九州電力株式会社

玄海原子力発電所第 3 号機  
原子炉冷却系統施設の改造の工事  
(抽出オリフィス廻り弁・配管取替工事)

設計及び工事計画変更認可申請書  
補足説明資料

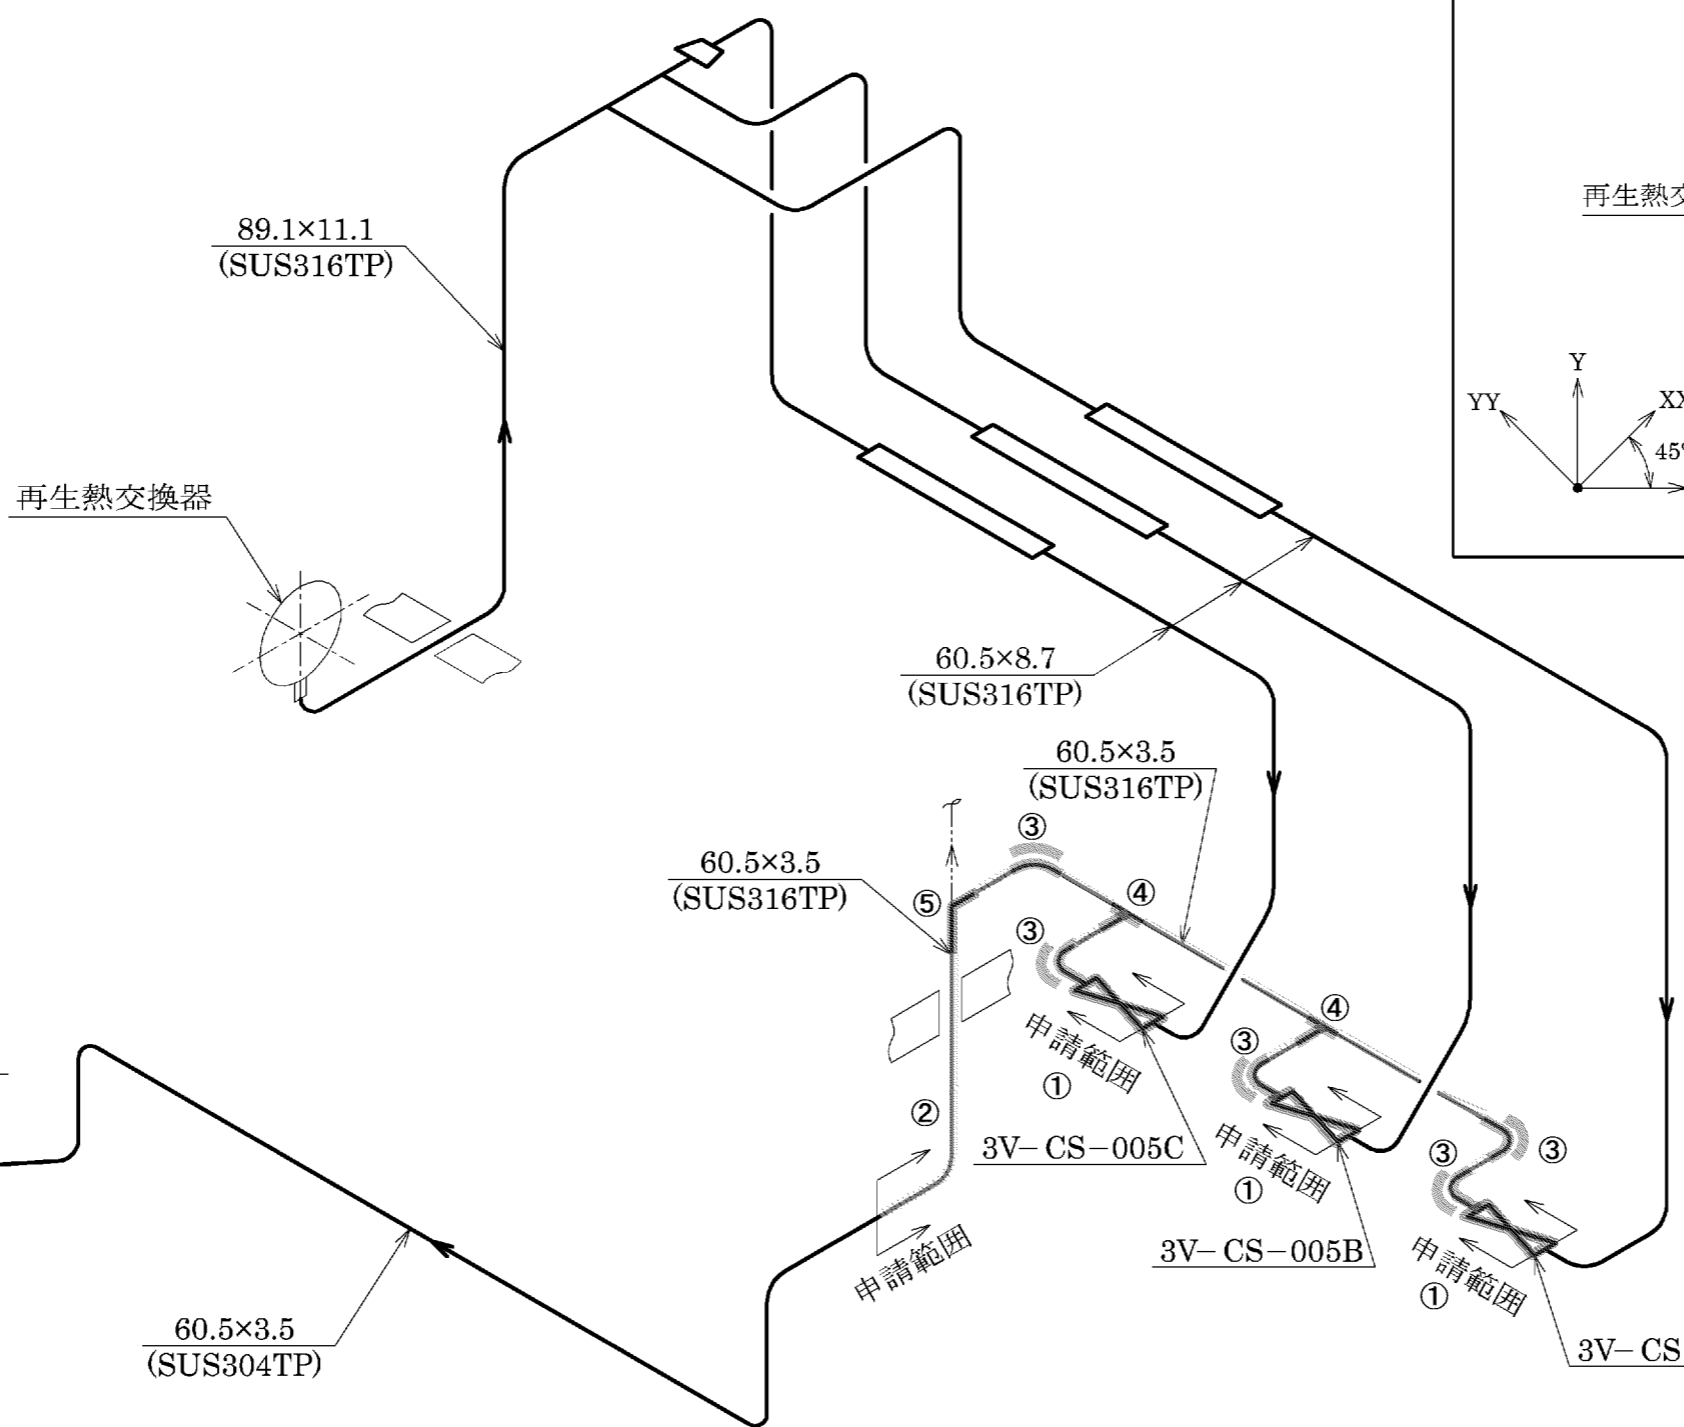
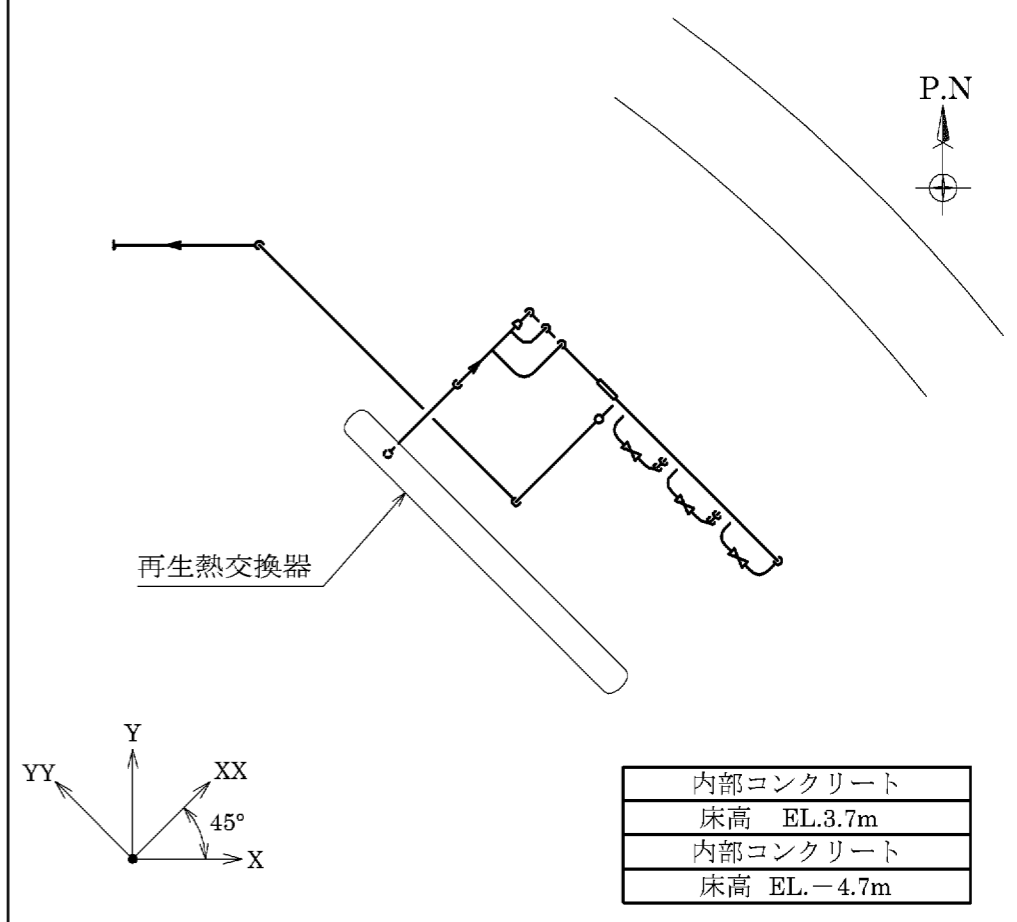
「弁 3V-CS-005A,B,C～格納容器貫通部（貫通部番号 436）」、「弁 3V-CS-008～非再生冷却器」のうち一部配管取替え（材料の変更）、一部管継手取替え（外径、厚さ、材料の変更）及び管継手追加（管台からT継手へ変更）

変更前						再稼働工認記載 (抜粋)						変更後							
名称	最高使用圧力 (MPa)	最高使用温度 (°C)	外径 (mm)	厚さ (mm)	材料	名称	最高使用圧力 (MPa)	最高使用温度 (°C)	外径 (mm)	厚さ (mm)	材料	名称	最高使用圧力 (MPa)	最高使用温度 (°C)	外径 (mm)	厚さ (mm)	材料		
化学体積制御設備	再生熱交換器 ～ 格納容器貫通部 (貫通部番号 436)	(注1) 4.5	200	60.5 <sup>(注2)</sup>	3.5 <sup>(注2)</sup>	SUS304TP	(注25) 弁 3V-CS-005A,B,C ～ 格納容器貫通部 (貫通部番号 436)	(注2) 4.5	200	60.5 <sup>(注3)</sup>	3.5 <sup>(注3)</sup>	SUS304TP	変更なし	変更なし					
				変更前に同じ						SUS316TP	②								
				変更なし															
				変更前に同じ						SUS316TP	③								
				変更前に同じ	60.5 <sup>(注1)</sup>					3.5 <sup>(注1)</sup>	SUS316TP			④

(注1) SI 単位に換算したものである。  
(注2) 公称値  
(注3) エルボにあっては、管と同等以上の厚さのものを選定する。

(注2) SI 単位に換算したものである。  
(注3) 公称値  
(注4) エルボを示す。既工事計画書にはエルボも含めた管仕様を記載しているため記載の適正化を行う。  
(注25) 記載の適正化を行う。既工事計画書には「再生熱交換器～格納容器貫通部 (貫通部番号 436)」と記載。
